**DODATOK Č. 4**

k zmluve o dielo č. POO-SNN-STA-0001 na predmet projektu

„Dostavba a rekonštrukcia lôžkovej časti NsP Spišská Nová Ves, a.s.“

Výsek z výkresu SO-03\_E.5\_RP\_ELII-SLP\_03\_kamery a vstupy-1NP

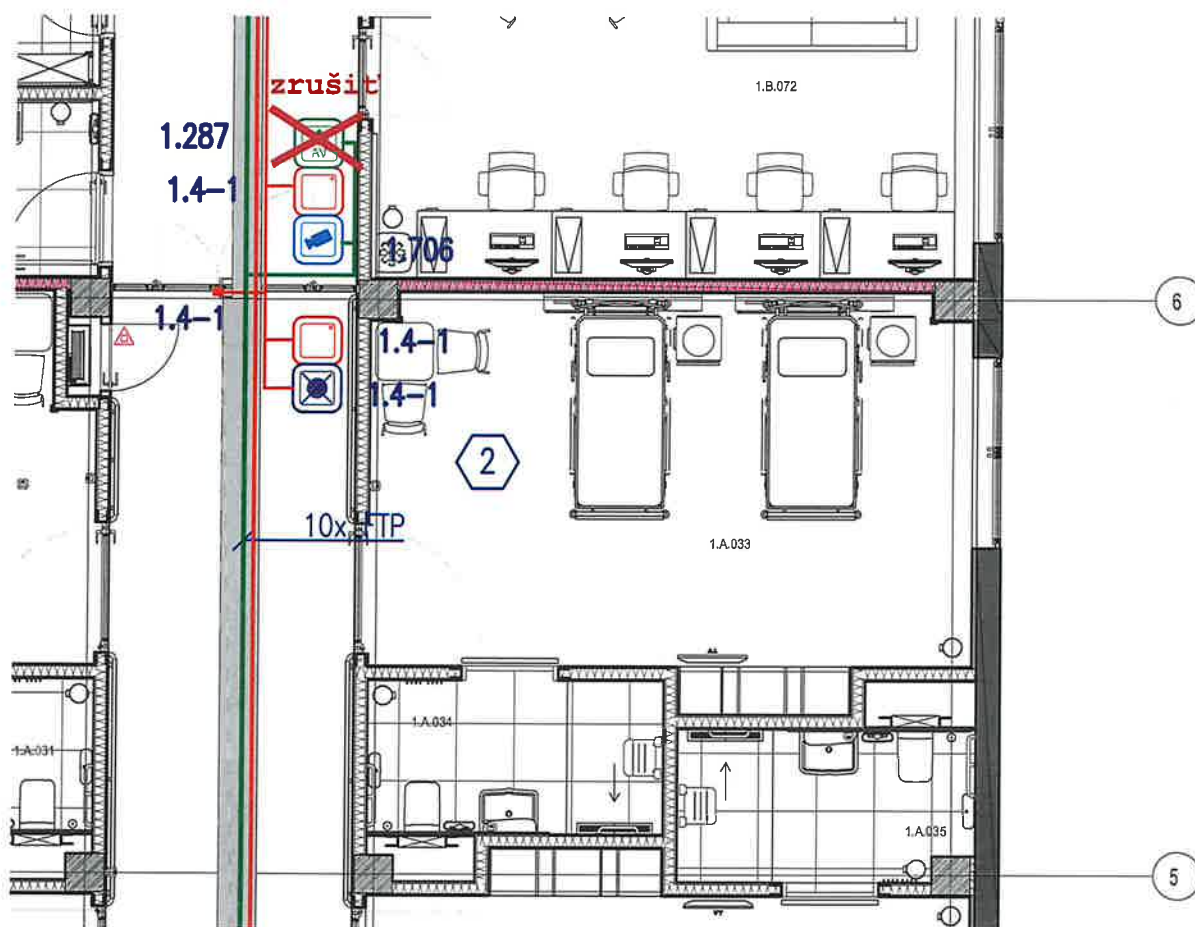
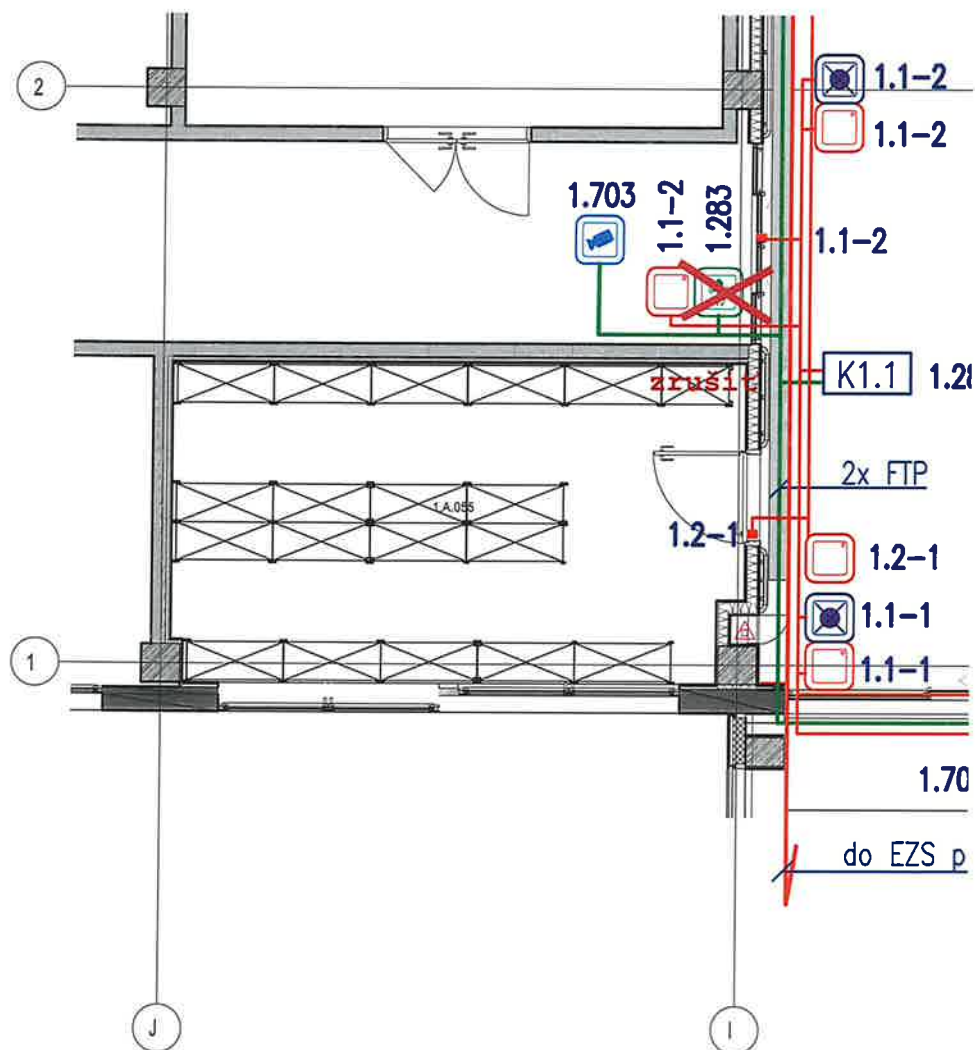
Výsek z výkresu SO-03\_E.5\_RP\_ELI-SLP\_03\_kamery a vstupy-1NP

Výsek z výkresu SO-03\_E.5\_RP\_ELI-SLP\_03\_kamery a vstupy-1NP
